From 5.1, 2, e@amsterdam.nl
Subject **RE: Aanpassing Sixhaven**
To 5.1, 2, e@amsterdam.nl, 5.1, 2, e@amsterdam.nl
Cc 5.1, 2, e@amsterdam.nl, 5.1, 2, e@amsterdam.nl, 5.1, 2, e@amsterdam.nl
Date October 12, 2023 at 6:10:11 PM CEST

Goed om je even gesproken te hebben net. Hierbij de aanpassingen die we graag willen aan het ontwerp. We bellen om 15:00 nog even.
@ 5.1, 2, e het is nog niet duidelijk welke van onderstaande wijzigingen 5.1, 2, e kan doorvoeren en welke niet. Wij hebben volgende week even contact over de consequenties van de aanpassingen aan het ontwerp voor de hoeveelhedenlijst en de raming.

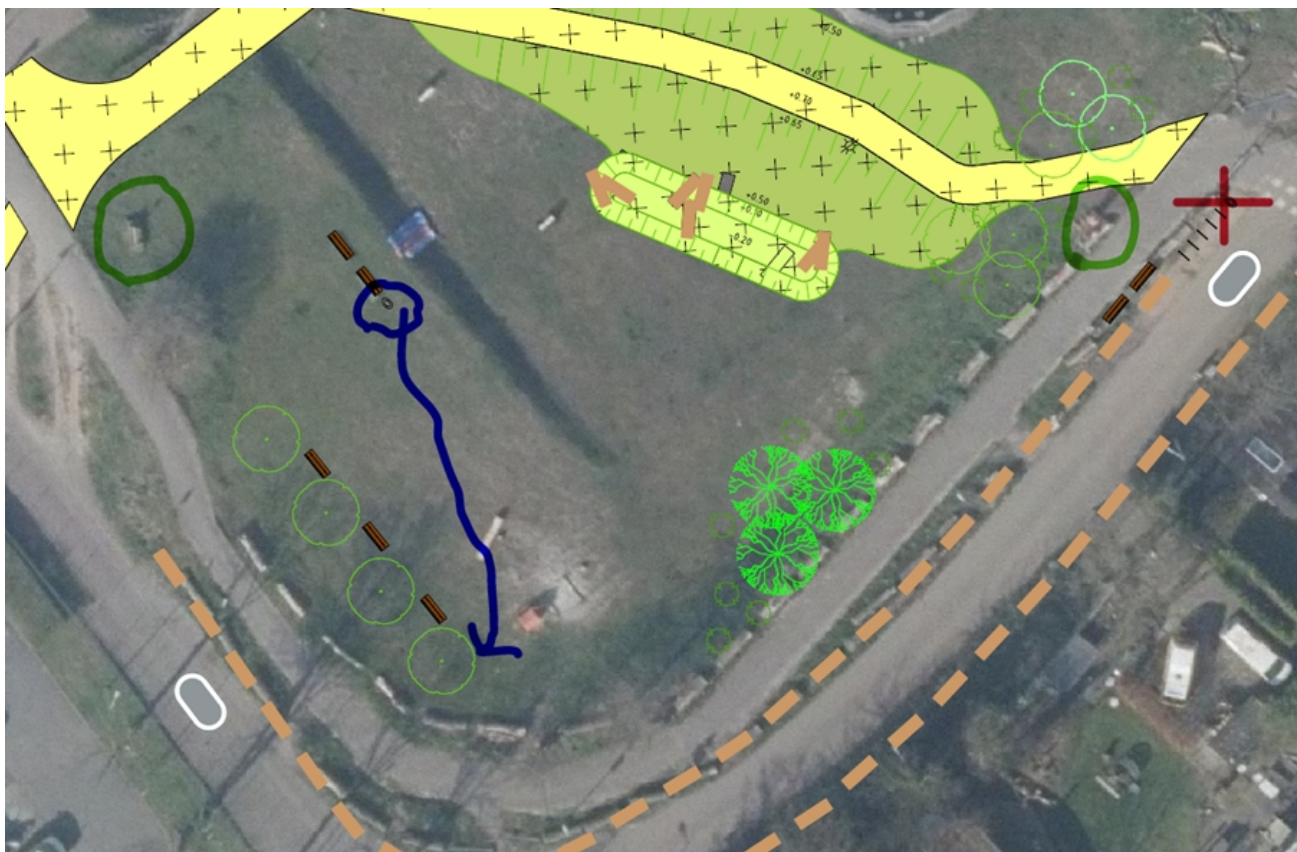
- De hondenspeeltuin uitbreiden zoals op bijgevoegde tekening, inclusief betegeling in het omcirkelde deel in de rechterhoek van het gebied
- De *nieuwe heesters 17 st. levermaat 300-350 cm* moeten er helemaal uit
- De *Fruittomen 5 st. levermaat 40-45cm omtrek* moeten er helemaal uit
- De halfverharding in wit/beige weergeven i.p.v. de huidige kleur zodat het verschil tussen halfverharding en bloemrijk gras goed te zien is.
- Het vialtal bomen op onderstaand screenshot moeten er helemaal uit, dit zijn vier van de 17 *nieuwe bomen levermaat 30-35 cm*

- De huidige drempels vervangen met drempels van [dit type](#): de drempels in het huidige ontwerp zijn busdrempels. Er rijden geen bussen in het gebied en deze drempel werkt niet voor motoren en scooters. Ook is er een kans dat mensen door de berm gaan rijden.
- Het Amsterdammertje/paaltje mag eruit. Er zijn al paaltjes geplaatst.
- Prullenbakken: Zie onderstaande afbeelding. Er staan al twee prullenbakken in het gebied (groen omcirkeld). Daarom kan de prullenbak met

een rood kruis uit het ontwerp gehaald worden en die met een blauwe cirkel kan verplaatst omdat ie ander heel dicht op een andere prullenbak staat.
